島根原子力発電所第2号機 審査資料	
資料番号	NS2-他-071 改 09
提出年月日	2023年2月3日

島根原子力発電所第2号機
工事計画認可申請（補正）に係る論点整理について

2023年2月

中国電力株式会社

図 17-1 第 4 保管エリアの形状変更 (周辺構造物の配置図 第 4 保管エリア)

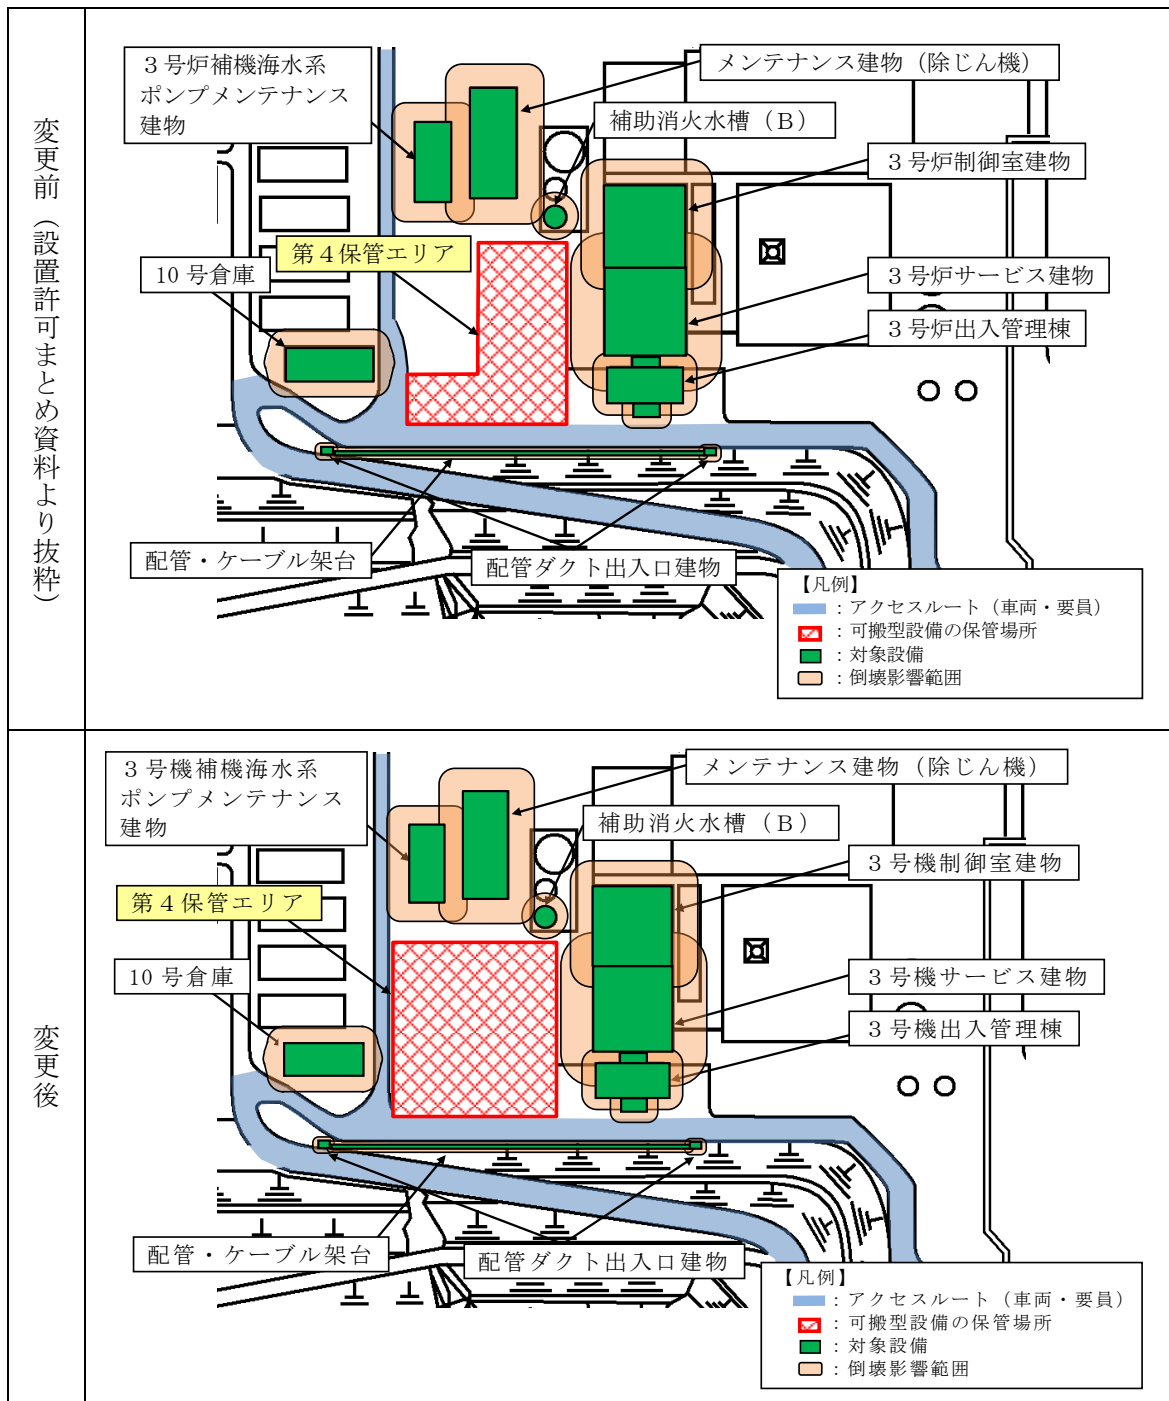
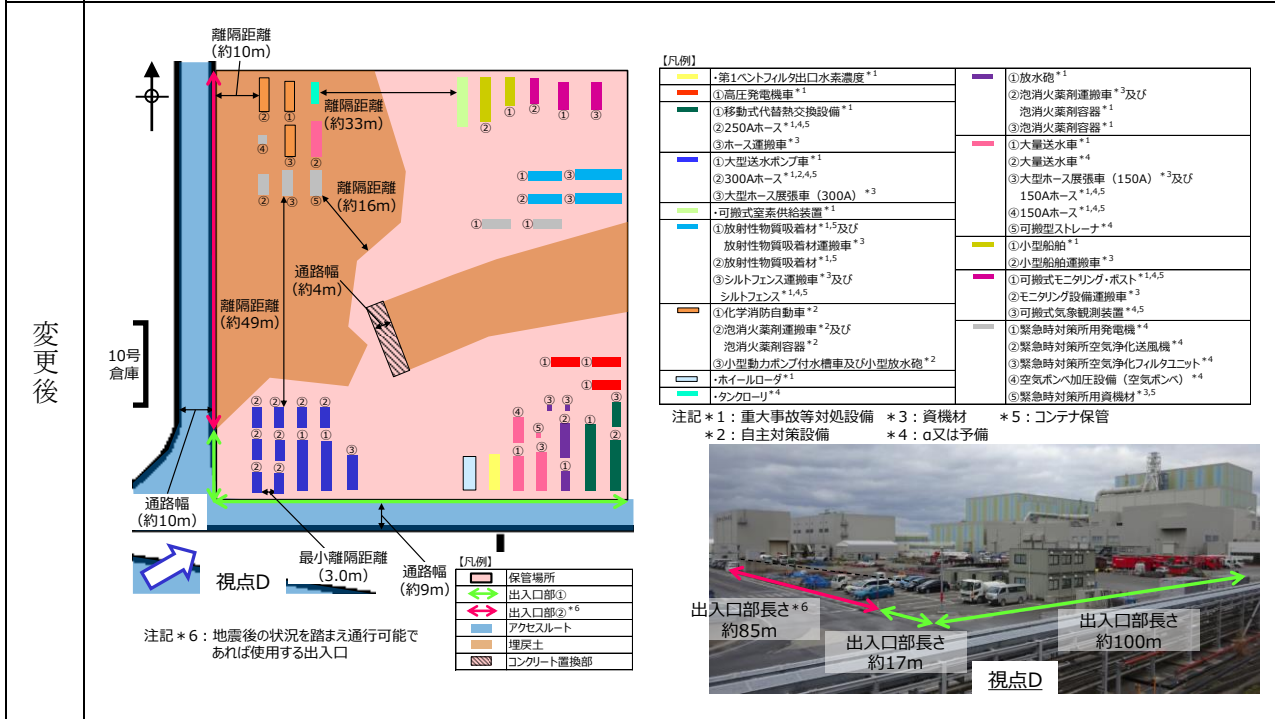
変更前の第4保管エリアにおいて、埋戻土上に配置する予備及び自主対策設備が可搬型設備に近接していることから、離隔距離の更なる裕度確保を目的に、第4保管エリアの拡張を行い、当該拡張部に一部の予備及び自主対策設備を配置することとした。第4保管エリアの形状変更の前後図を図17-1に、可搬型設備の配置を図17-2に示す。

また、コンクリート置換部については、変更前は第4保管エリアの境界に沿って設定していたが、第4保管エリアの拡張に伴い埋戻土の範囲も西側に拡張したことから、コンクリート置換部を岩盤部に隣接し車両の動線としても問題ない位置に変更した。

拡張部は埋戻土であり一部の予備及び自主対策設備を配置するが、岩盤部に配置する可搬型設備や第4保管エリア周辺のアクセスルートに対して十分な離隔距離の確保が可能であることから、重大事故等対応の作業成立性に影響はない。また、作業成立性上期待している可搬型設備は変更前後共に全て岩盤上に配置していることから、重大事故等対応の作業成立性に影響はない。

コンクリート置換部の範囲は、幅約4m、延長約20mとする。また、その範囲内にある埋戻土は全てコンクリートに置換し、岩着させることから地震時においても不等沈下等による局所的な段差は発生せず可搬型設備の通行性に対して影響を及ぼさない構造とする。コンクリート置換部の概要図を図17-3に示す。

図 17-2 第4保管エリアにおける可搬型設備の配置

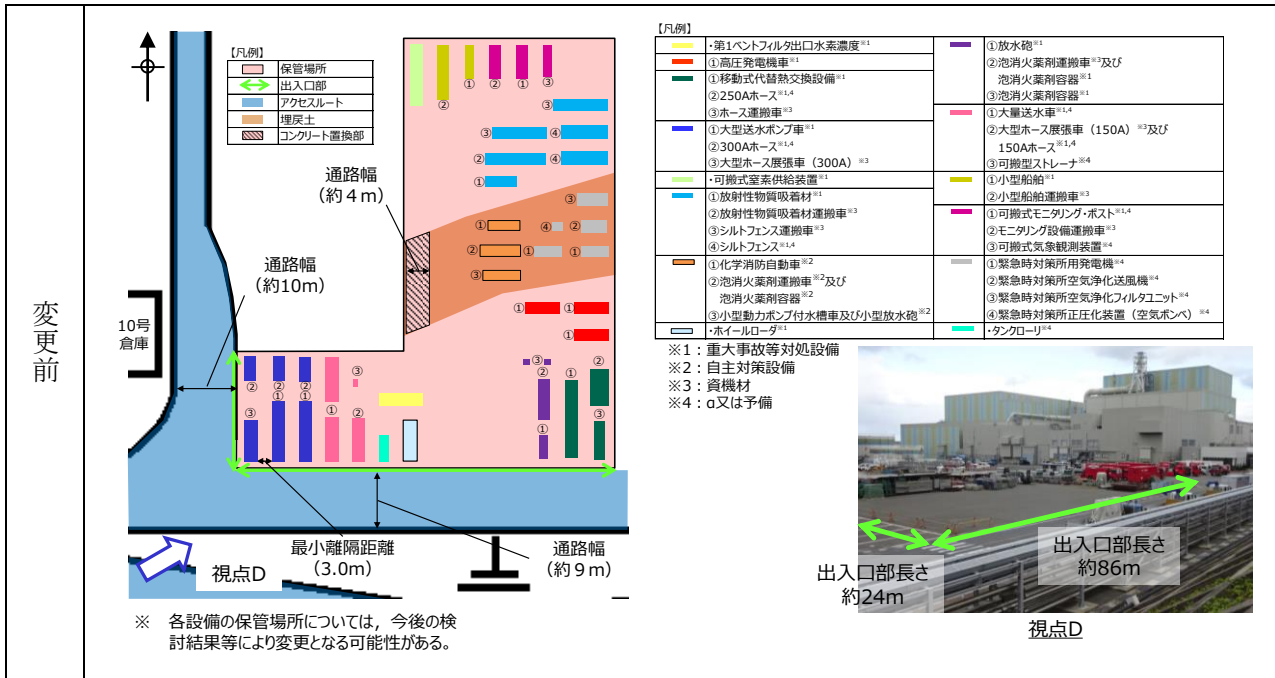
(備考) 変更前の第4保管エリア西側の通路は、第4保管エリア西側の建物(10号倉庫)位置を基準に10号倉庫の倒壊影響範囲を考慮して通路を東側に拡張して必要な道路幅を確保していたが、第4保管エリア形状変更に伴う現地調査の際に、10号倉庫の位置が図と現場で相違しており、実際より西側にあることが判明したため、変更後は、10号倉庫を西側に移動するよう修正を行い、倒壊影響範囲を考慮しても通路も拡張する必要がなくなったことから、通路幅及び第4保管エリア西側境界を修正した。また、第4保管エリア南側の通路幅についても、西側の通路と比べ広く記載されていたため、修正を行った。(通路幅約9mは変わらず)

図1 海洋への放射性物質の拡散抑制（放射性物質吸着材）設置位置図

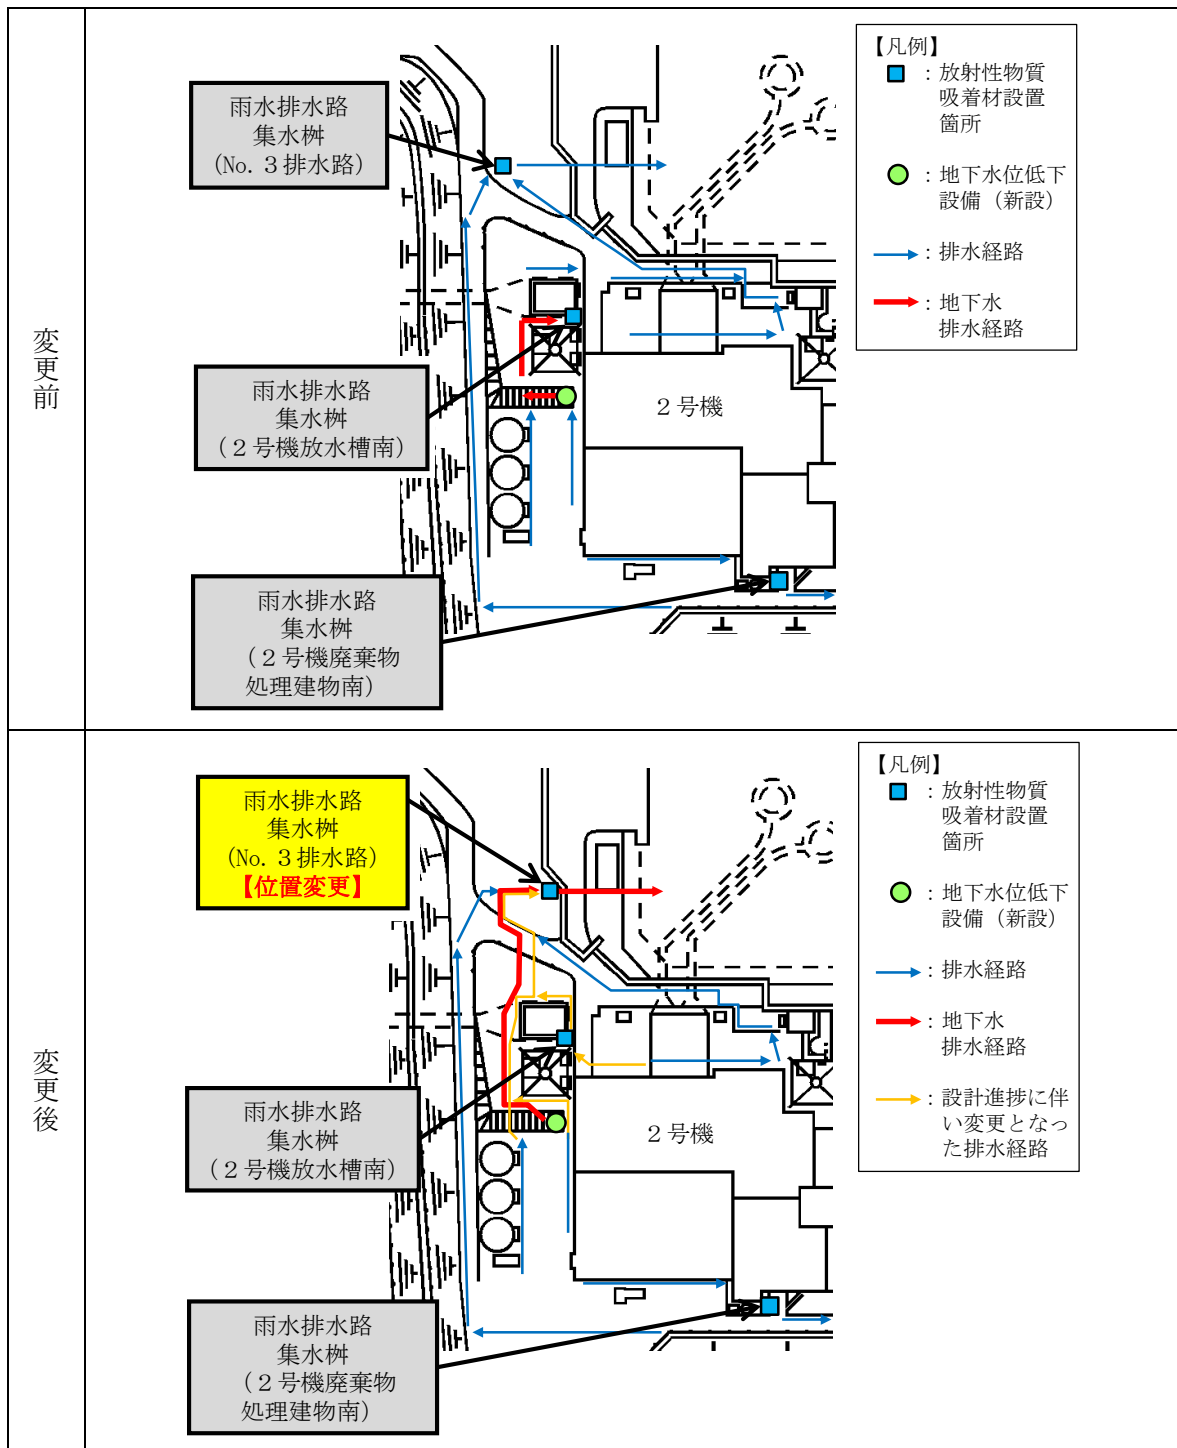
地下水位低下設備において、汲み上げた地下水を確実に海に排水するために排水経路を変更し、現状の「雨水排水路集水桝（No. 3 排水路）」の下流側に雨水排水路集水桝を新設することから、放射性物質吸着材の設置箇所「雨水排水路集水桝（No. 3 排水路）」を下流側の新設する雨水排水路集水桝に位置を変更する。

雨水排水路集水桝（No. 3 排水路）の設置位置を変更し、放射性物質吸着材の重量も変更する。また、雨水排水路集水桝（2号機放水槽南，2号機廃棄物処理建物南）に設置する放射性物質吸着材の重量も変更する。なお、合計設置箇所数（3 箇所）及び設置箇所名称の変更はない。重量の変更内容一覧を表 1 に、設置箇所の寸法及び重量の設計変更内容を表 2, 3 に、設置位置図を図 1 に示す。

雨水排水路集水桝（No. 3 排水路）は下流側の新設する雨水排水路集水桝に位置を変更するが、汚染水の排水経路だけが接続する設計から地下水の排水経路も接続し雨水排水路集水桝として共有する設計に変更し、雨水排水路集水桝の寸法を変更した。

雨水排水路集水桝（2号機放水槽南）及び雨水排水路集水桝（2号機廃棄物処理建物南）は、現地調査・詳細設計に伴い雨水排水路集水桝の寸法を変更した。
